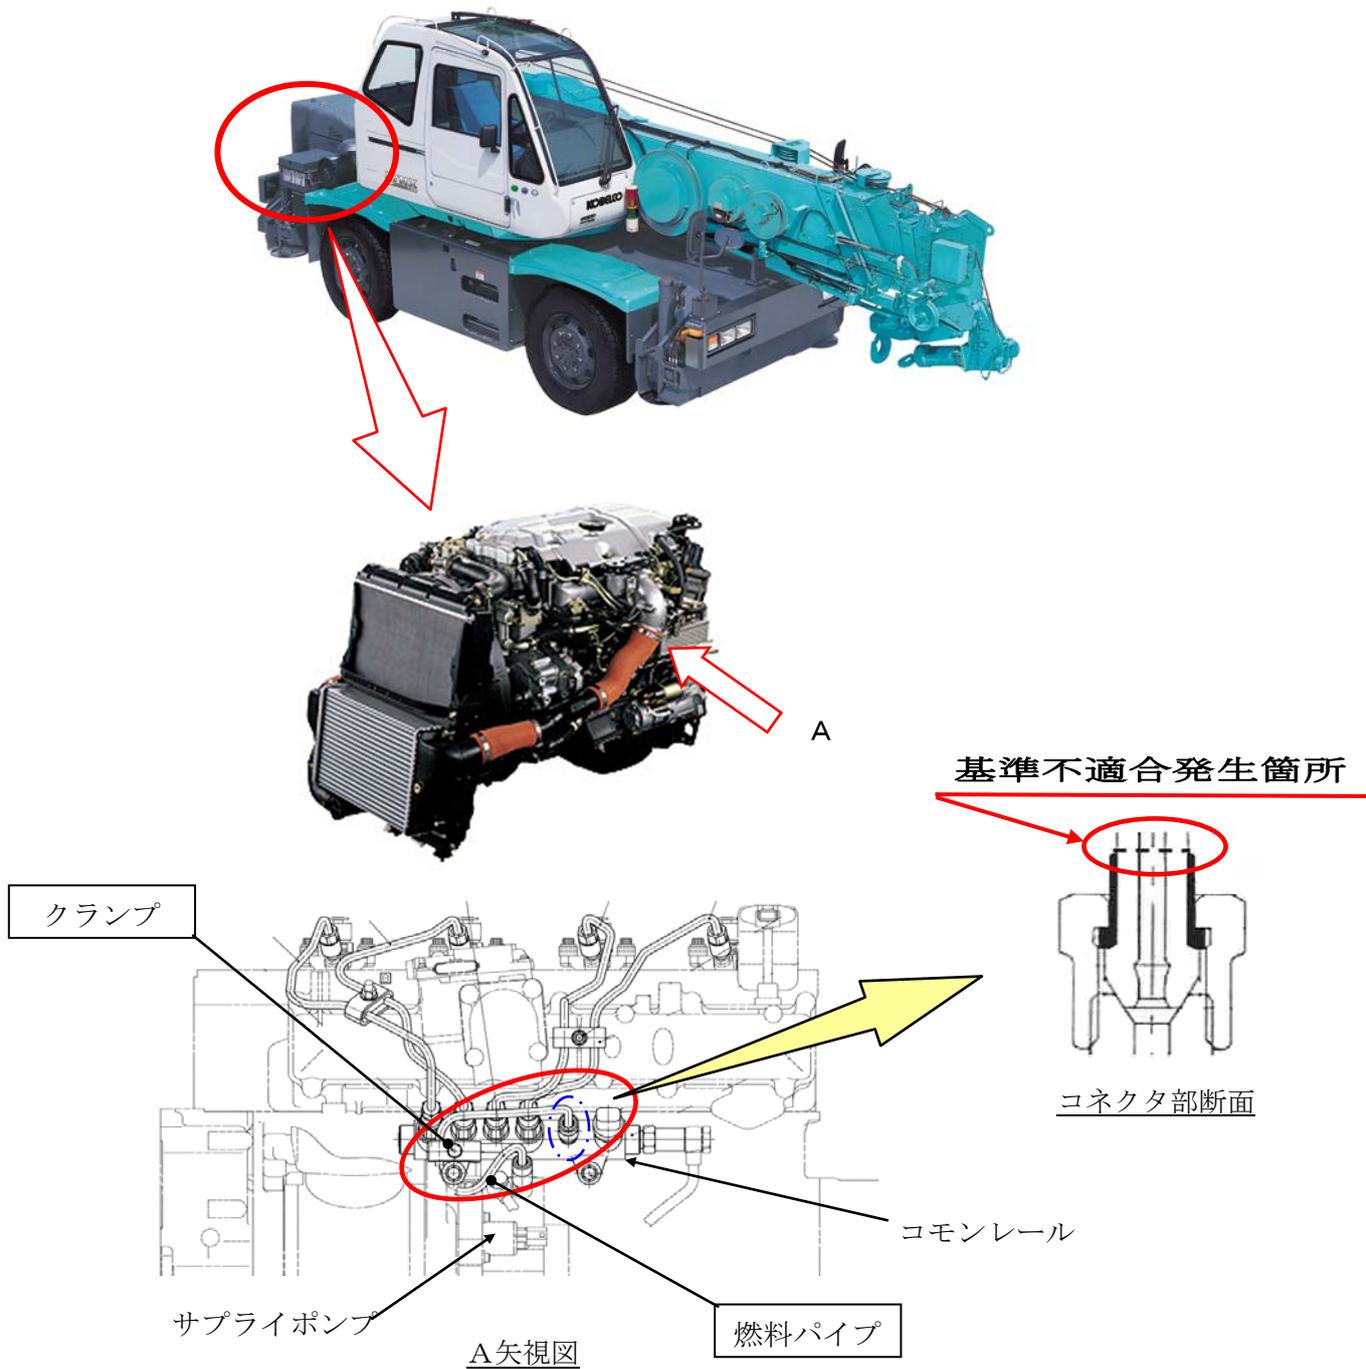
原動機において、燃料パイプ製造時に発生するコネクタ部内部のしわにばらつきがあり、また、パイプコネクタ部の締付トルクが低いものがある。このため、高い燃料圧力が加わることにより、当該しわ部を起点とした亀裂が発生し、燃料が漏れるおそれがある。

原動機において、サプライポンプとコモンレール間の燃料パイプを固定するクランプを付け忘れたものがある。そのため、エンジンの振動によりパイプに亀裂が発生し、燃料が漏れるおそれがある。

全車両、燃料パイプからの燃料漏れ（にじみ、滴下含む。）の有無を点検し、漏れ（にじみ、滴下含む。）が確認された燃料パイプは高圧仕様のものに交換し、新規設定の締付トルクで締付ける。漏れ（にじみ、滴下含む。）がないものは、新規設定の締付トルクで締付ける。

改善措置の内容
 全車両、サプライポンプとコモンレール間のパイプクランプの有無を確認し、クランプが取り付けられていない場合は、燃料パイプを交換し、クランプで固定する。
